Gemeente Midden Delfland

Nota beantwoording zienswijzen ontwerpbestemmingsplan “N223 duurzaam veilig fase 3B”

20 januari 2021

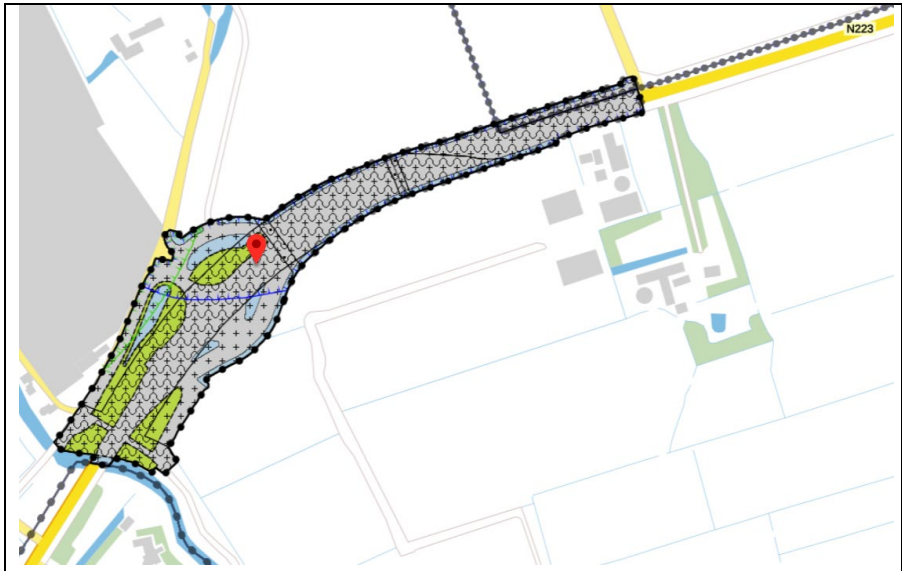
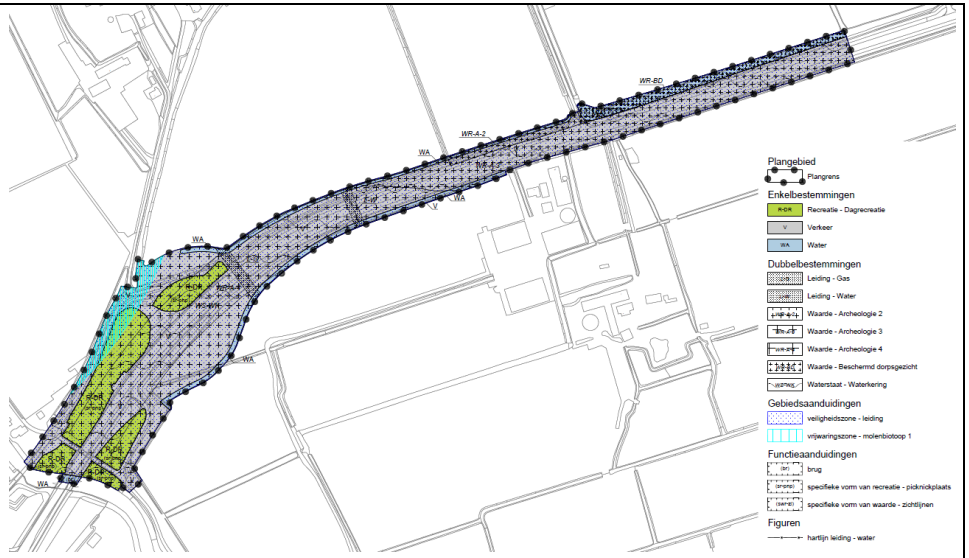
1. Het kadastrale perceel Schipluiden sectie Q nr. 11 wordt buiten het plangebied gelaten.

Ontwerp bestemmingsplan	*Vast te stellen bestemmingsplan*

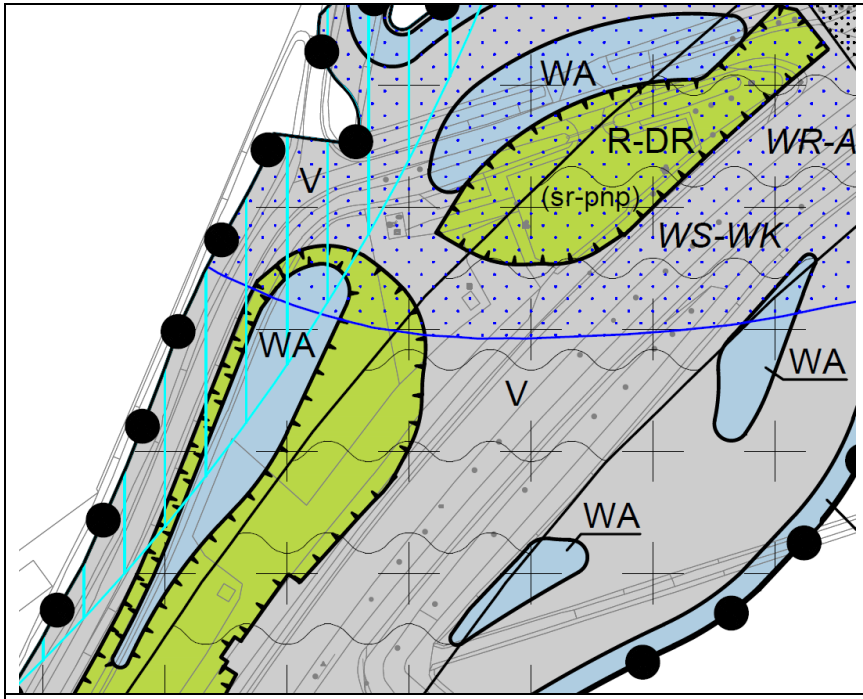
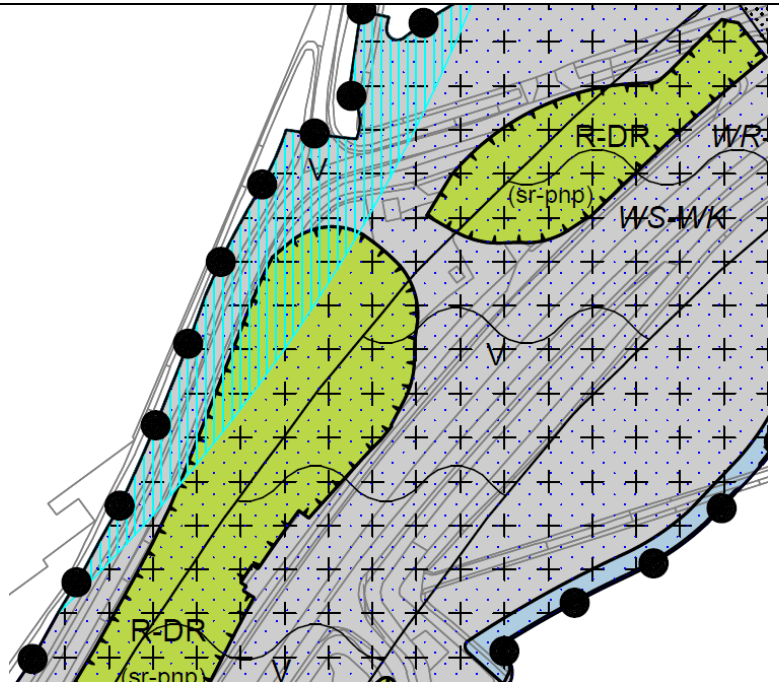
2. De bestaande uitwijkstrook wordt bestemd als Verkeer.

Ontwerp bestemmingsplan	*Vast te stellen bestemmingsplan*

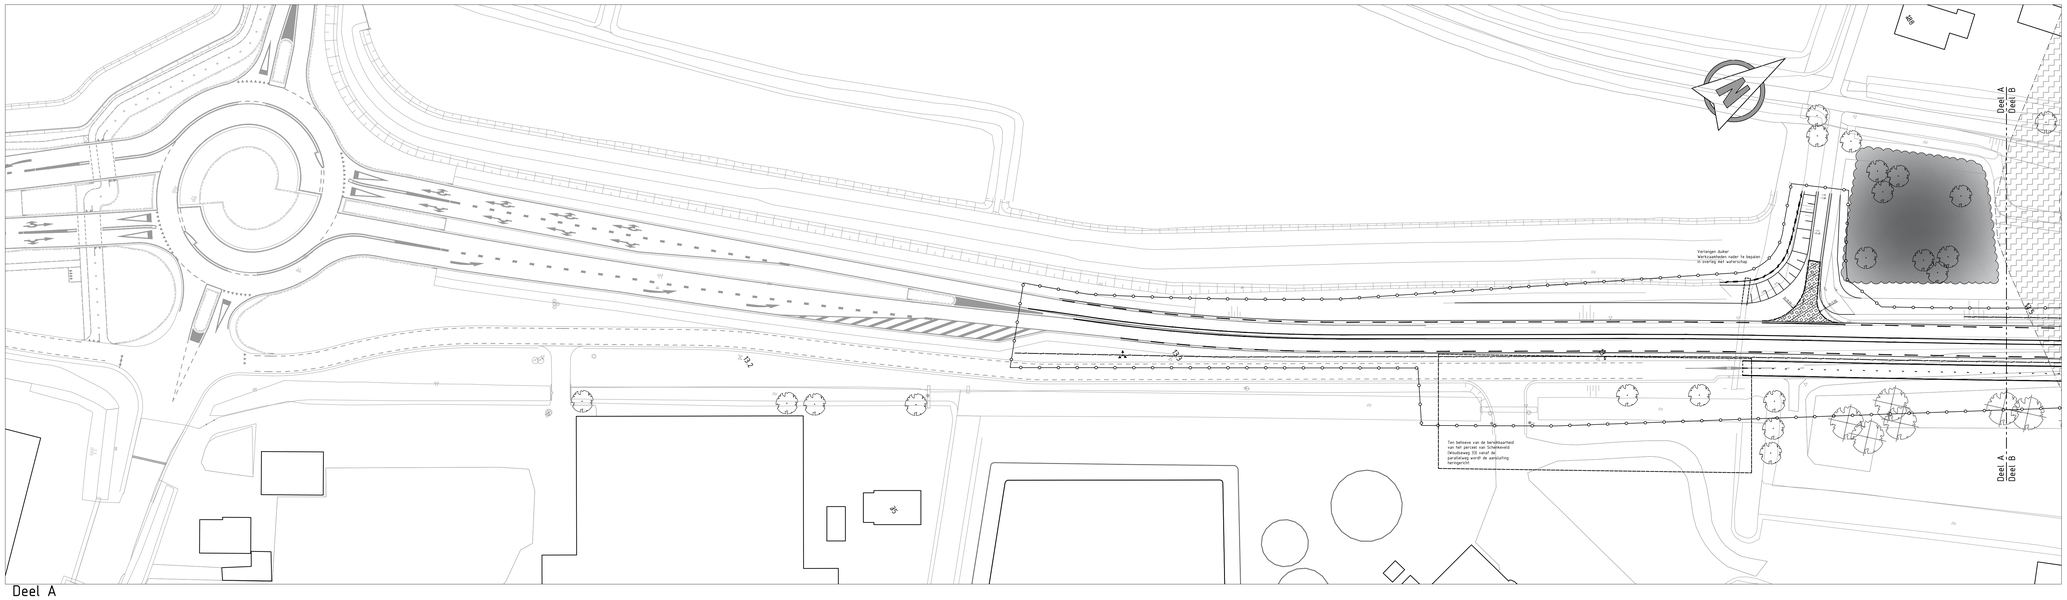
1. Voor de te vergraven sloot aan de noordzijde van de N223 tussen ’t Woudt en de Koelaan is het noodzakelijk gebleken deze mee te nemen in het bestemmingsplan, omdat de vigerende regeling hier niet in voorziet. Om een logische plangrens te creëren is ook de verkeersbestemming met de onderliggende dubbelbestemmingen overgenomen. Hieronder is de wijziging van de plangrens weergegeven.

Ontwerp bestemmingsplan	*Vast te stellen bestemmingsplan*

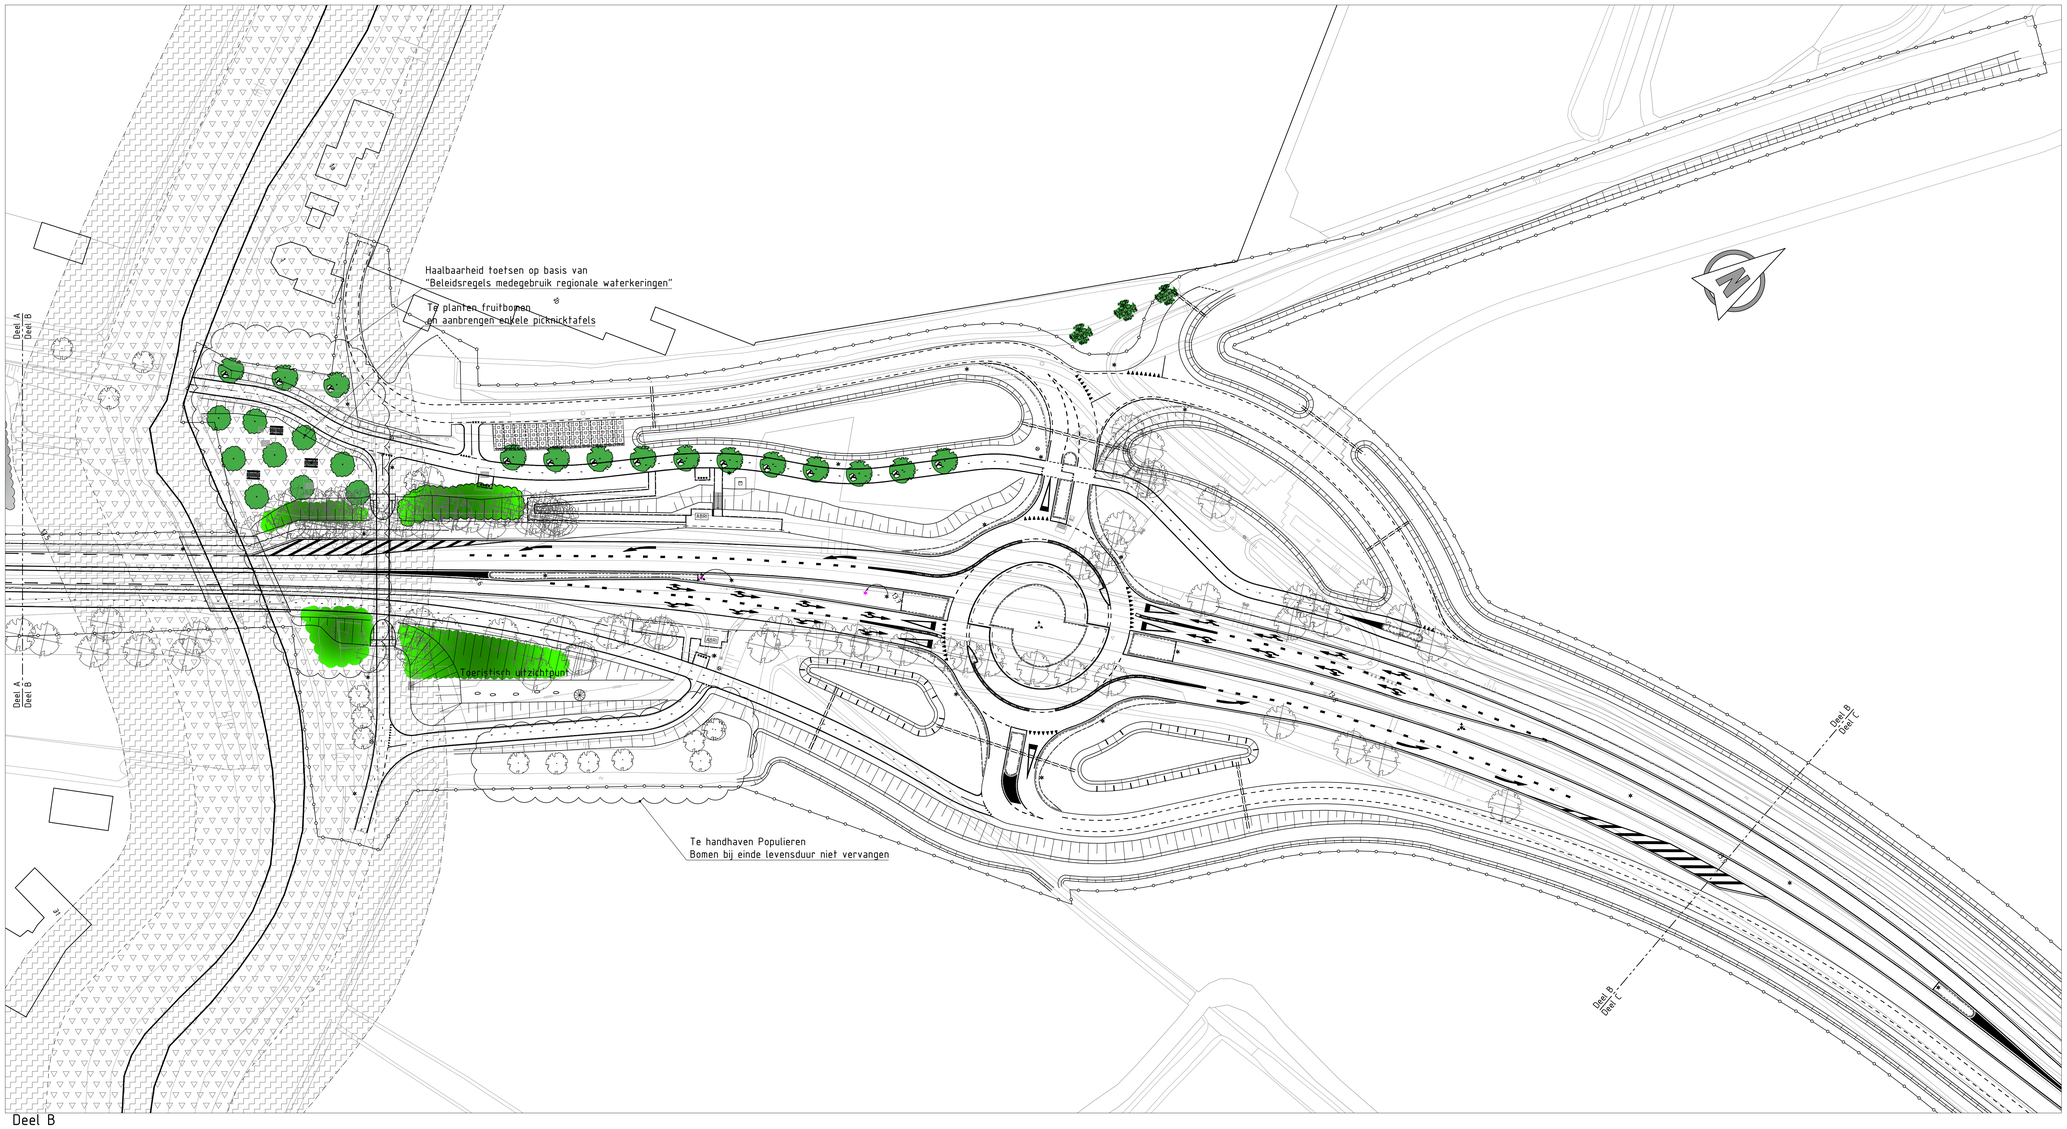
2. De 4 losse bestemmingsvlakken Water bij de nieuwe rotonde worden omgezet in de bestemming ‘Verkeer’ en ‘Recreatie – Dagrecreatie’

Ontwerp bestemmingsplan	*Vast te stellen bestemmingsplan*
